Zateplení domu čp.303
v ul. Bratrská, Dačice

UPŘESNĚNÍ POSTUPU PRACÍ
PŘI ZATEPLENÍ SOKLOVÉHO ZDIVA

Technická zpráva

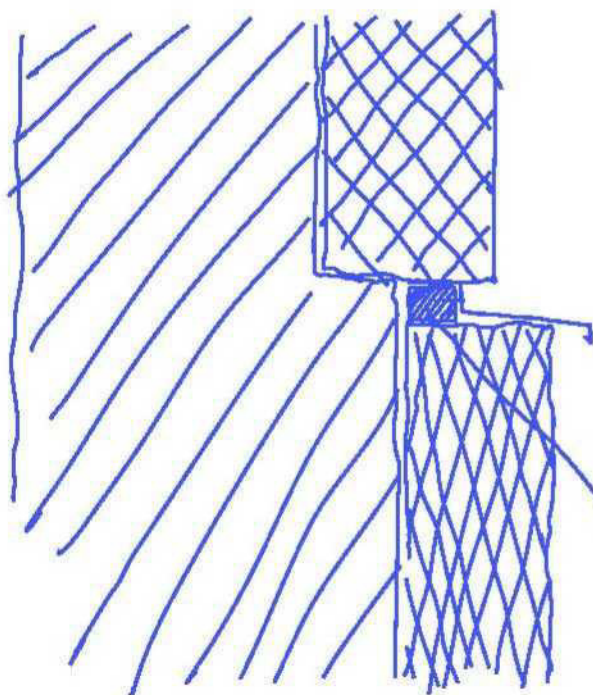
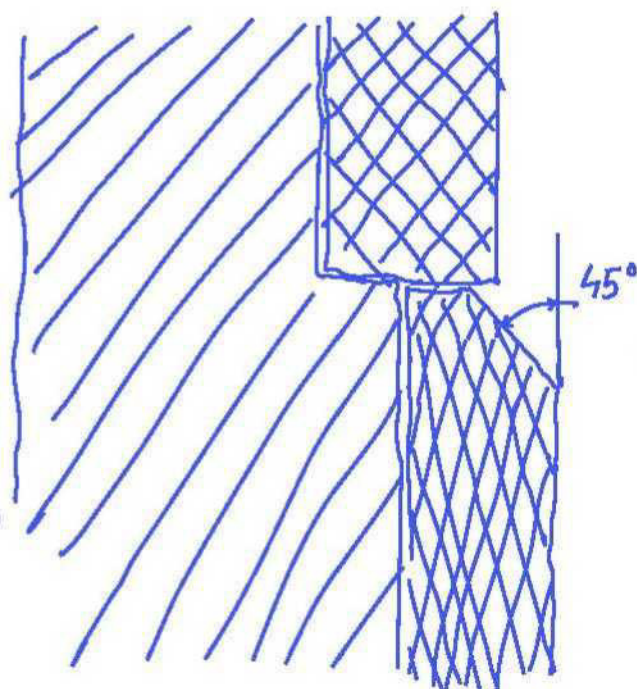
Z důvodu nerovností na uliční fasádě v místě návaznosti uliční fasády na sokl (větší nebo menší přesah soklu předstupujícího před úroveň fasády) upřesňuji provedení detailu oplechování v místě styku EPS a XPS. Oplechování soklu u oblouků lze provést z kratších segmentů (v dl. cca 40cm) v provedení se stojatými falcy a ukotvením plechů pomocí vlepených profilů pro přerušení tepelných mostů (např. materiál Compacfoam 100 – Propasiv). Alternativně lze oplechování vynechat a obložení soklu provést se zkosenou horní hranou XPS – viz obrázek.

VAR. 1

VAR. 2

PROFIL
COMPACFOAM
30 x 40 mm
